Rapport de contrôle d'installations électriques à basse et à très basse tension

RÉF. 54/2025/104312/D01:1

DATE DU CONTRÔLE 07/05/2025 (12:12 - 12:44) **AGENT VISITEUR** Patrick Braham
ADRESSE DU CONTRÔLE Rue Joseph Wauters 118 - 4837 Limbourg **TYPE DE CONTRÔLE** Visite de contrôle vente ancienne installation (8.4.2.)

CONCLUSION : NON CONFORME

Croquis de position élémentaire et descriptif sommaire des tableaux

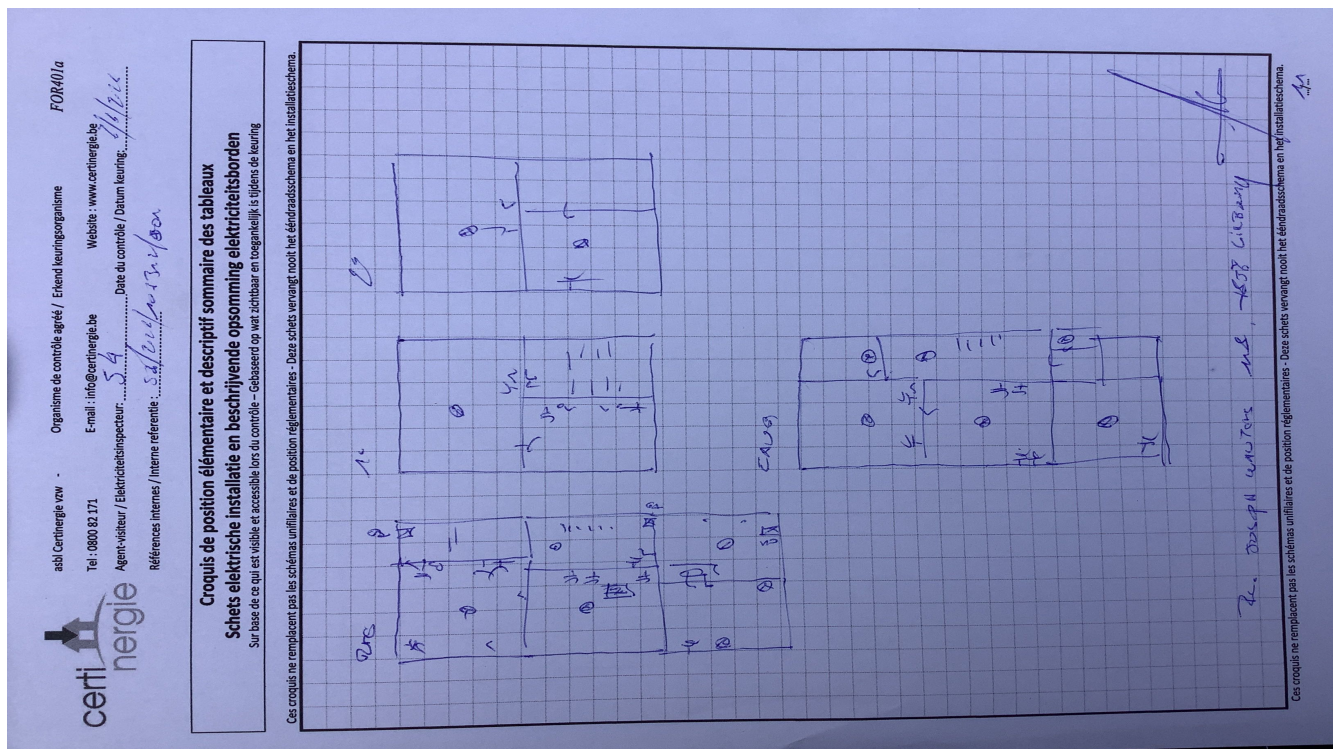
sur base de ce qui est visible et accessible lors du contrôle
Note : ces croquis ne remplacent pas les schémas unifilaires et de position réglementaires
